Règlement n° 27 (Triangles de présignalisation)

Proposition de complément 3 à la série 03 d'amendements au Règlement n° 27 (Triangles de présignalisation)

Communication de l'expert de l'Allemagne*

8. Le schéma ci-après illustre cette procédure par étape.

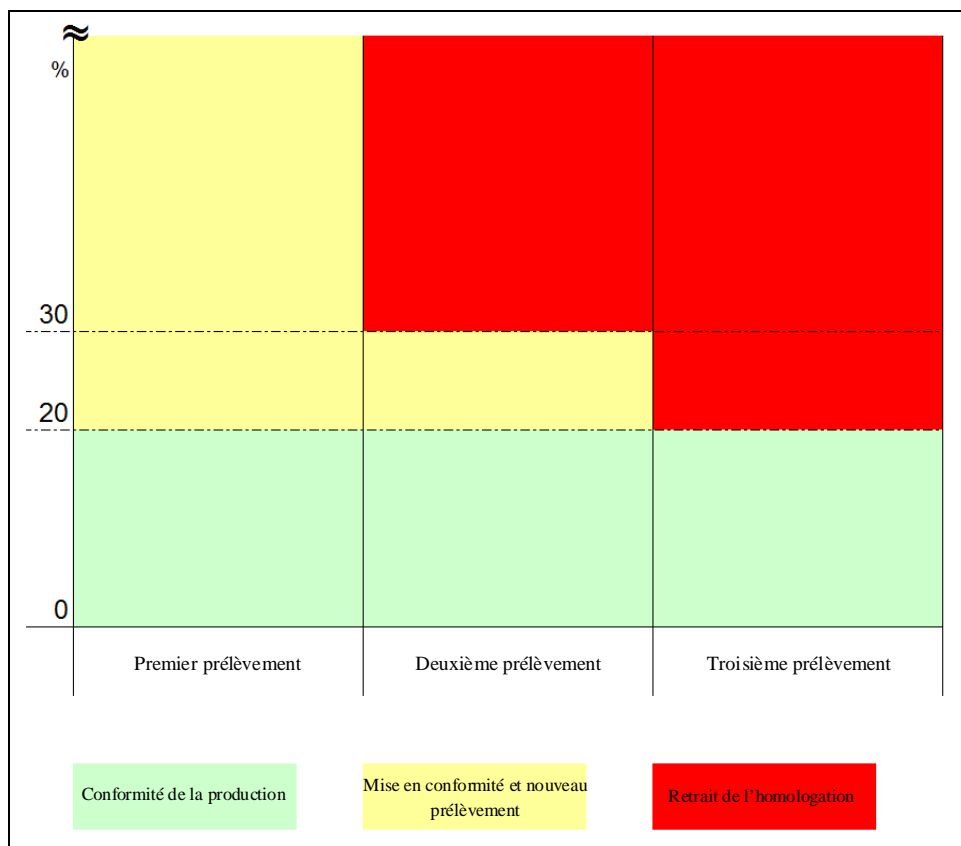
6. La conformité de la production est désormais décrite dans le cadre d'un processus structuré par étape (avec un nombre d'étapes limité) qui permet au fabricant de mettre sa production en conformité dès la première étape – dans le cas d'écarts supérieurs à 20 %.

En outre, le processus de conformité de la production peut être achevé plus rapidement lorsque les deux premiers échantillons sont conformes à toutes les spécifications.

7. Avec les prescriptions supplémentaires jusqu'à la troisième étape, le retrait de l'homologation s'impose clairement lorsqu'après la deuxième répétition de cette procédure, le fabricant n'a pas été en mesure de mettre sa production en conformité.
